PRODUKT P	AVD. 7	GRUPP 77
BETR. Yttre framhjulslager 240/260		NR. <u>28</u>
		DATUM Juni 86

Yttre framhjulslager, fabrikat Koyo

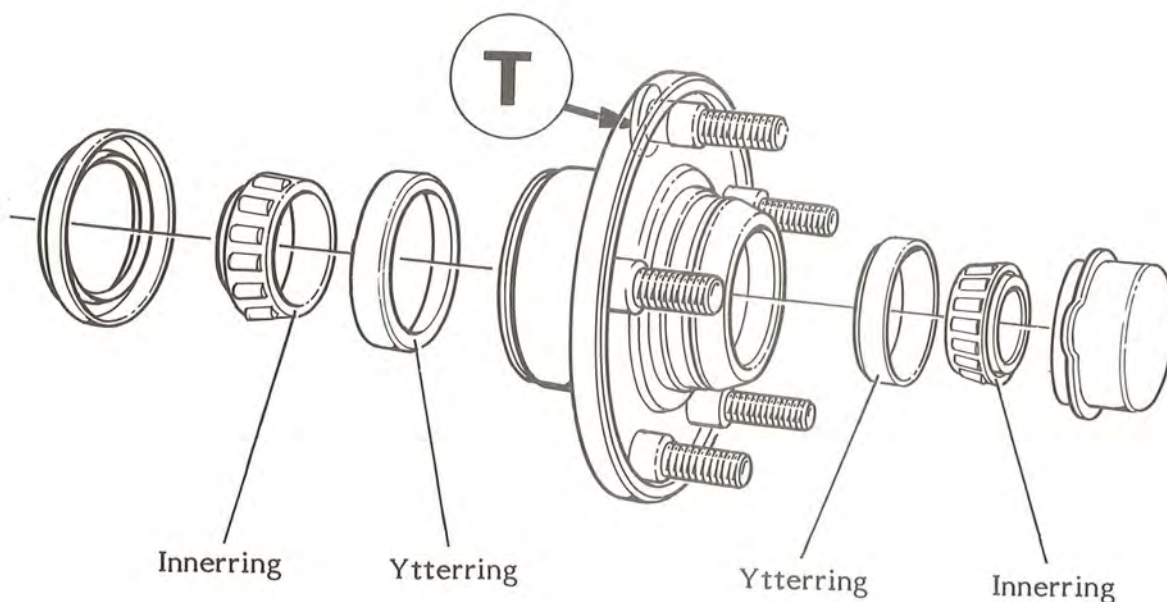
Ett nytt yttre framhjulslager av fabrikat Koyo har införts i produktionen från vecka 43 (slutet av oktober) 1985.

På det nya navet finns lagrens ytteringar alltid förmonterade. För att inte riskera att blanda ihop ytteringar av olika fabrikat, vilket kan försämra lagrets totala livslängd, ska därför nedanstående kontroll av det nya navet utföras innan det monteras. Se bild.

Om någon bultskalle är märkt med antingen bokstaven **S** eller **T**, så är yttre framhjulslagrets **yttering** av **annat** fabrikat än Koyo. I ett sådant fall ska innerring av fabrikat **SKF**, det nr 184 071-9, monteras.

Om bultskallen **inte** har någon märkning så är yttre framhjulslagrets **yttering** av fabrikat **Koyo**. Då ska en **innerring** av fabrikat **Koyo**, det nr 1 387 690-9, användas.
